# ÚZEMNÍ PLÁN MĚSTA BRNA

Textová část Odůvodnění

Kapitola 19 Vyhodnocení připomínek

Svazek Pb20 *(s osobními údaji)*

## NAVRHOVANÁ ZMĚNA

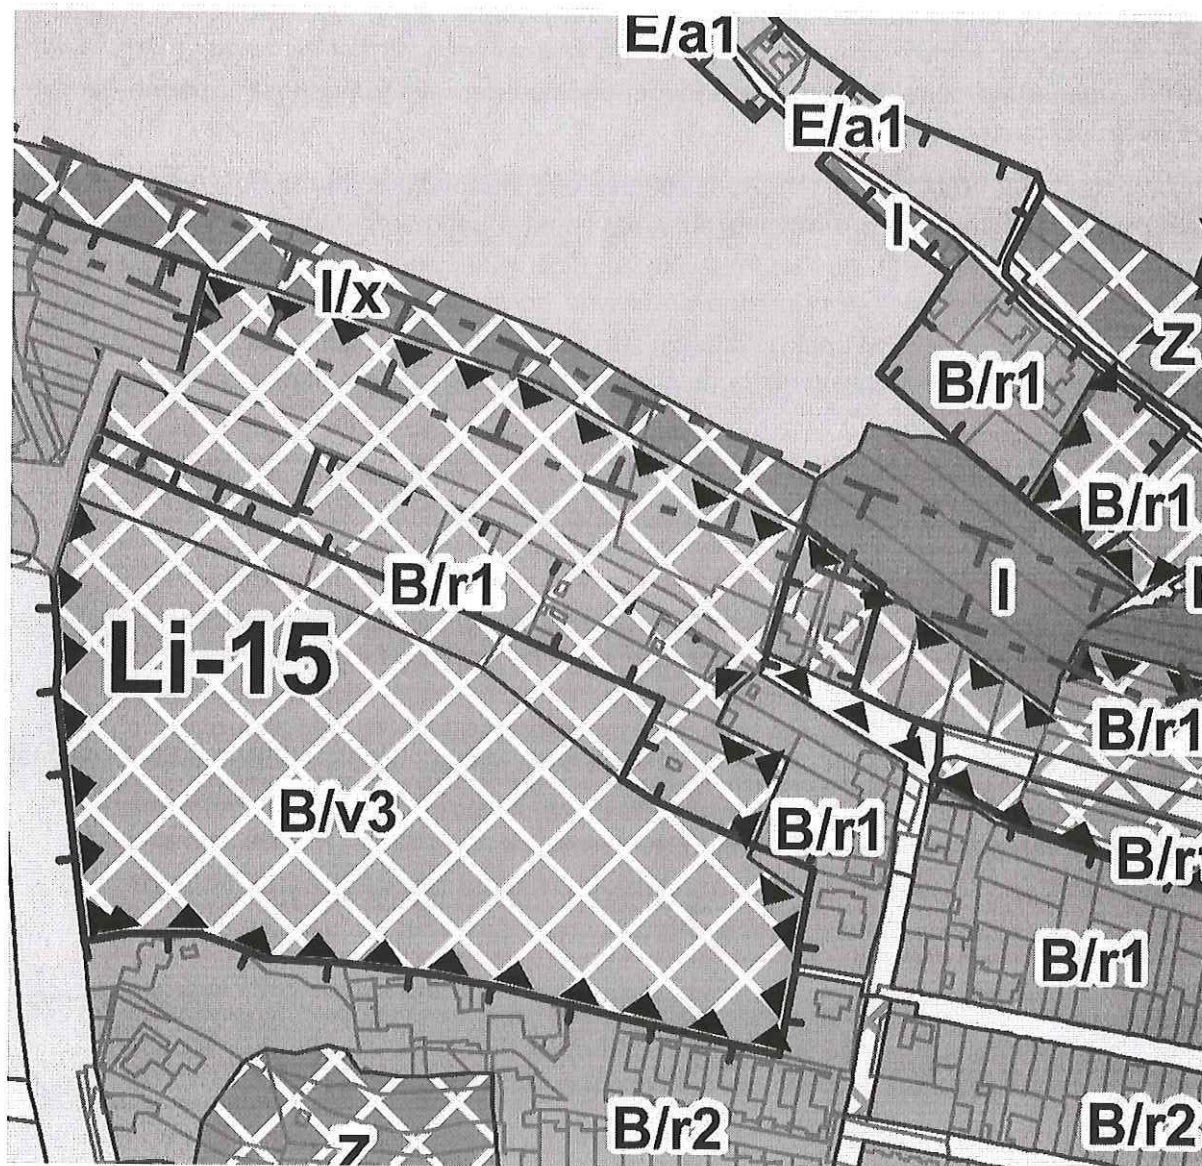
- Zcelení funkční plochy změn - zrušení dopravního propojení mezi ulicemi Novolíšeňská a Houbařská – identicky jako v současně platném Územním plánu
- Změna indexu výškové úrovně B/r2 v severní části plochy změn Li-15 na B/r1 – sjednocení výšky v celé lokalitě, rozvolnění zástavby směrem k lesu.
- Změna indexu výškové úrovně B/r2 ve východní části plochy změn Li-15 na B/r1 – sjednocení výšky v celé lokalitě, rozvolnění zástavby směrem k lesu.
- Změna indexu výškové úrovně B/v4 na B/v3 a doplnění dolní části lokality na B/r1
- Z karty lokality LI-15 vypustit požadavek na dopravní propojení ulic Novolíšeňská a Kubelíkova

### Ma-1 Mateříd, Ma-2 Karlova, Ma-5 Rázusova:

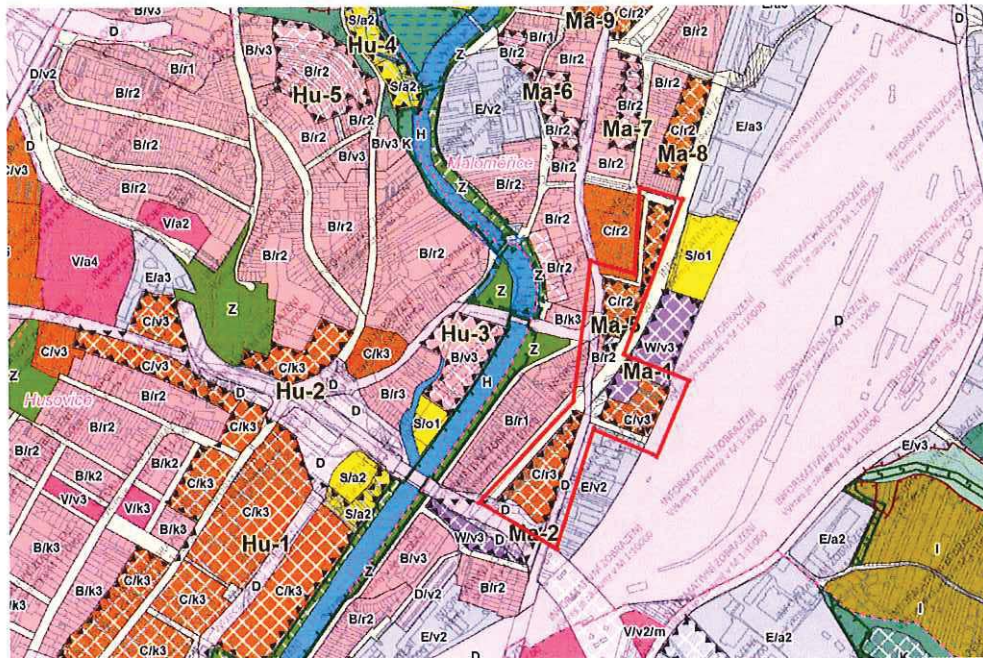
Jedná se o poměrně rozsáhlé přestavbové plochy na místě stávajících řadových rodinných domů. Drtivá většina těchto domů má v současnosti svoje obyvatele. Navržená výšková hladina zástavby umožňuje náhradu rodinných domů až pětipodlažními bytovými domy se službami.
